# Impianto agrivoltaico “Piana Palazzo” Comune di Rotello (CB)

## Risposta alle richieste di Integrazioni MIC

La presente relazione ha lo scopo di dare seguito alle richieste di integrazione pervenute nell'ambito della procedura di VIA nell'ambito del provvedimento unico in materia ambientale ai sensi dell'art. 27 del D.Lgs. 152/2006 e contenute all'interno del documento MIC 0018863 - P datato 28/08/2023 in riferimento al progetto denominato "Piana Palazzo", che consiste in un impianto di generazione di energia elettrica da fonte solare fotovoltaica, con potenza nominale di picco pari a 27,045 MW e localizzato nel Comune di Rotello, in provincia di Campobasso.

**Figura 12-1 – Ripresa aerea con rendering fotografico dell’area d’impianto “Piana Palazzo” e indicazione delle posizioni degli altri progetti in fase di autorizzazione/autorizzati**

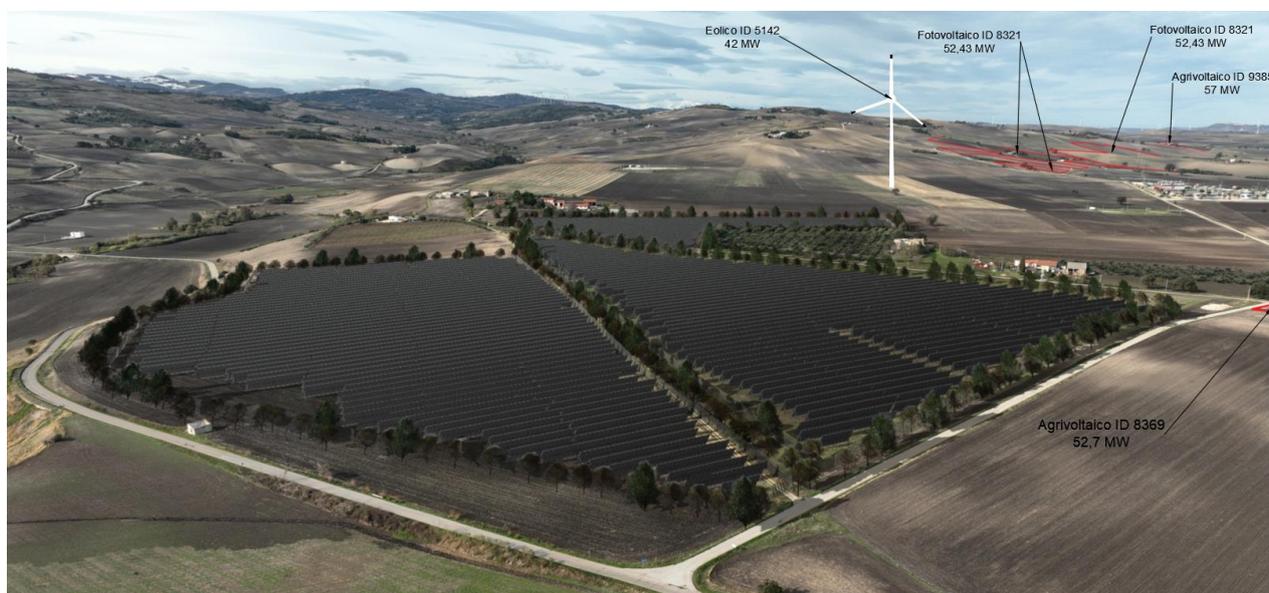
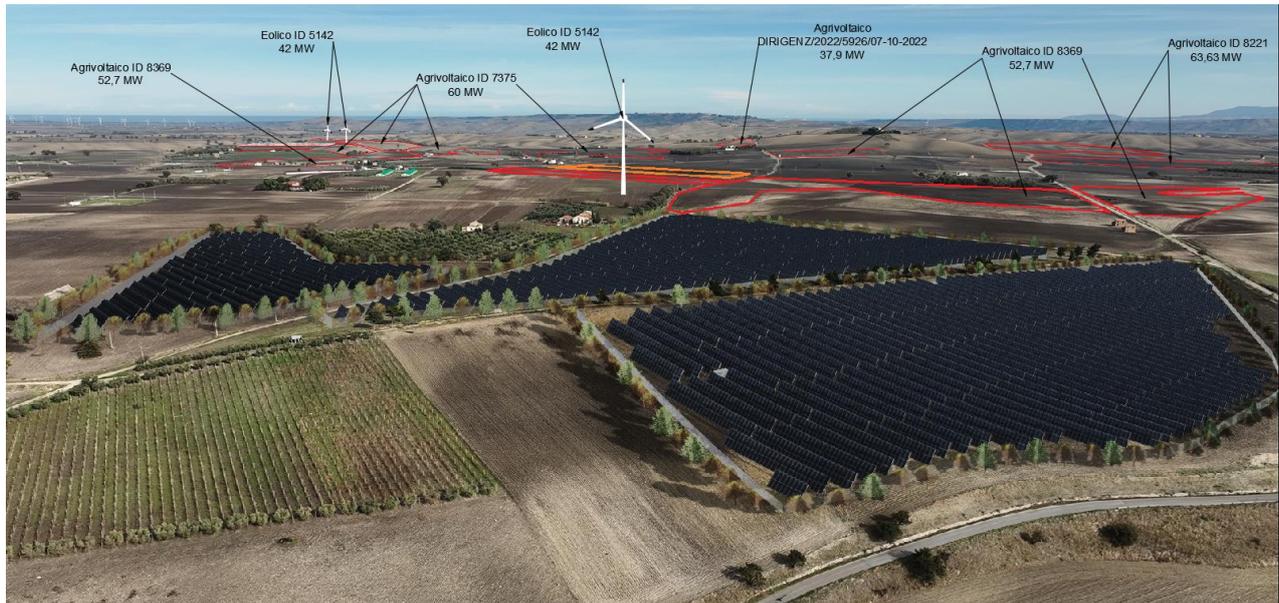
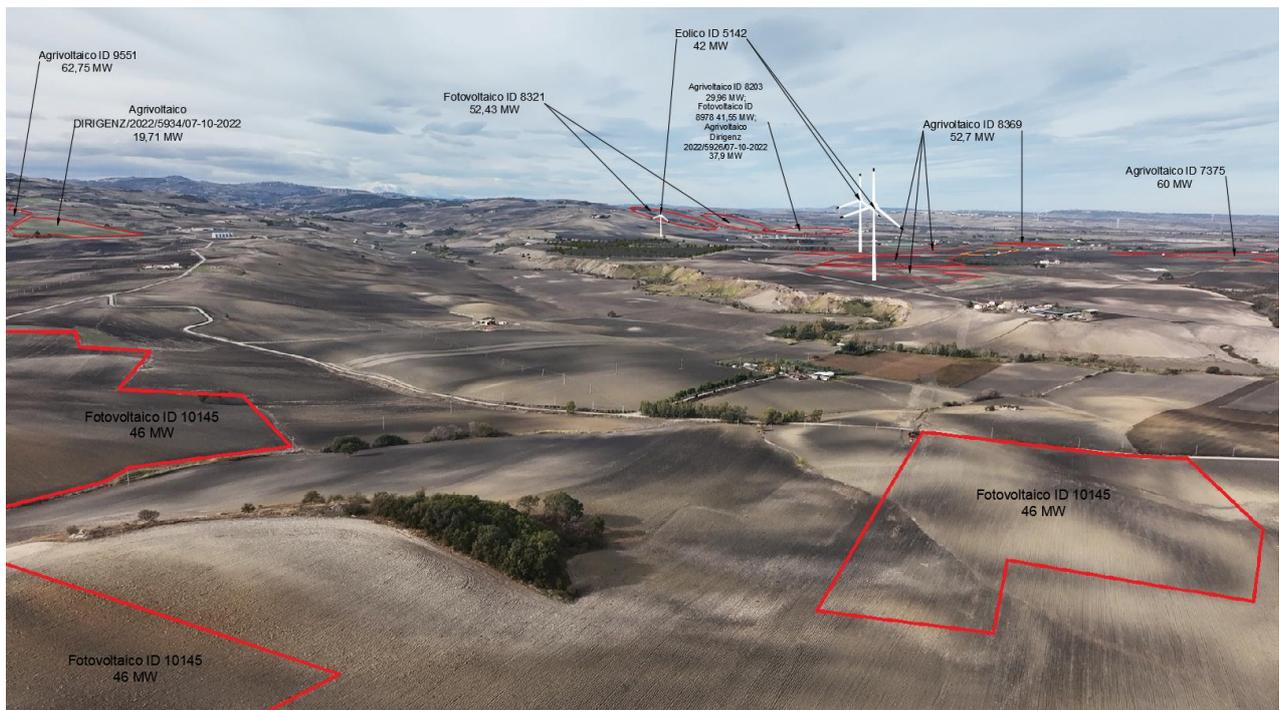
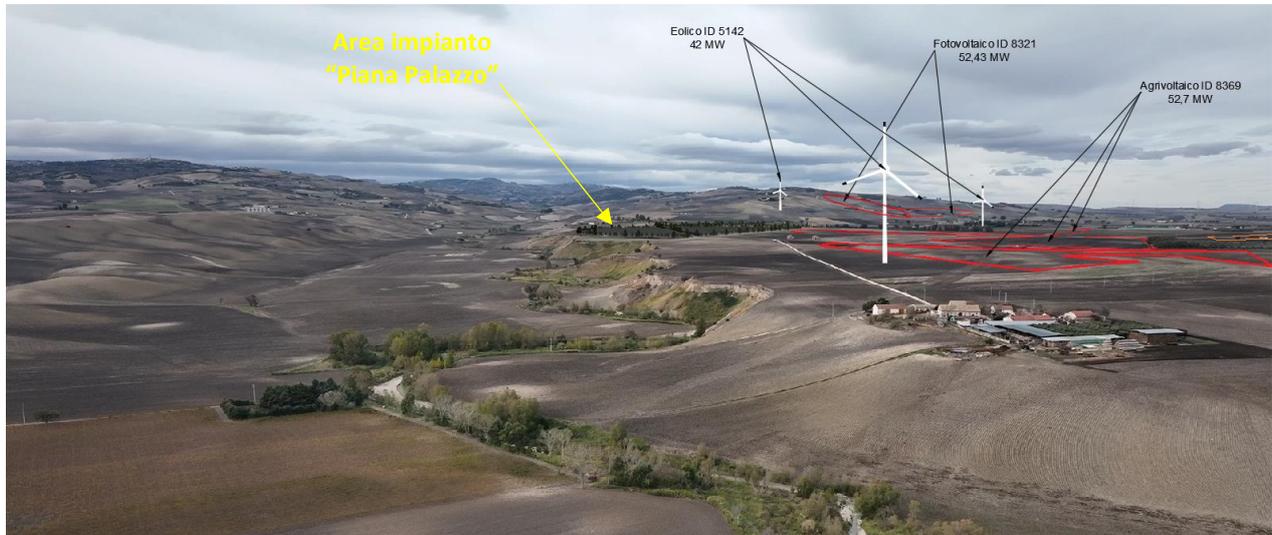
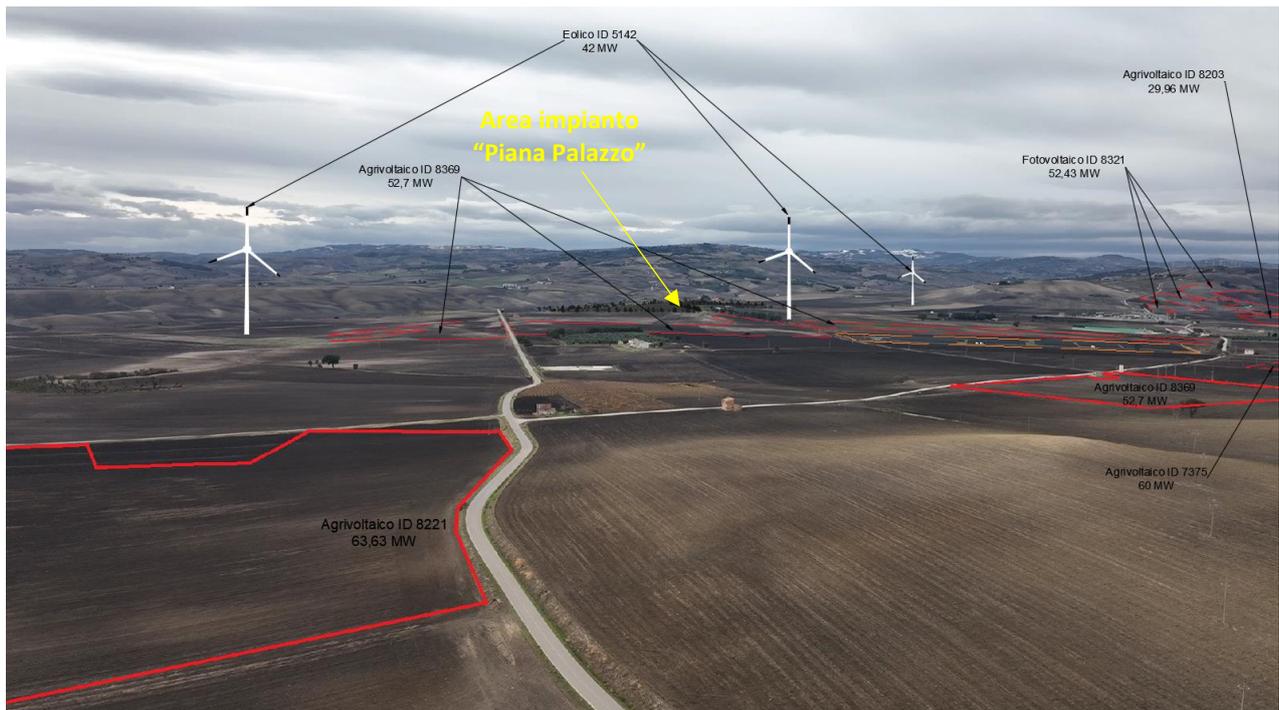
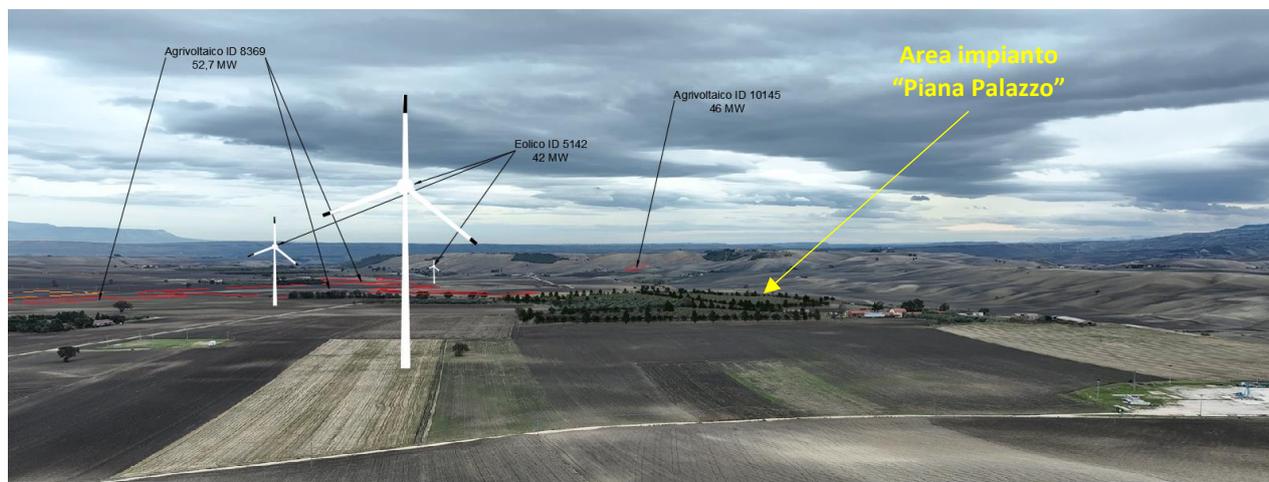
*“I suddetti fotorendering realistici, andranno elaborati anche con gli impianti realizzati e quelli in fase di realizzazione/autorizzazione evidenziati a falsi colori in modo da contraddistinguere l’impianto fotovoltaico in esame con gli altri impianti FER al fine di valutare l’incidenza dell’effetto cumulo.”*

In questa sezione vengono mostrate, sui medesimi foto-rendering presentati nella sezione precedente, le posizioni degli altri progetti agro/fotovoltaici ed eolici, al fine di individuare i reciproci rapporti e l’incidenza dell’effetto cumulo:
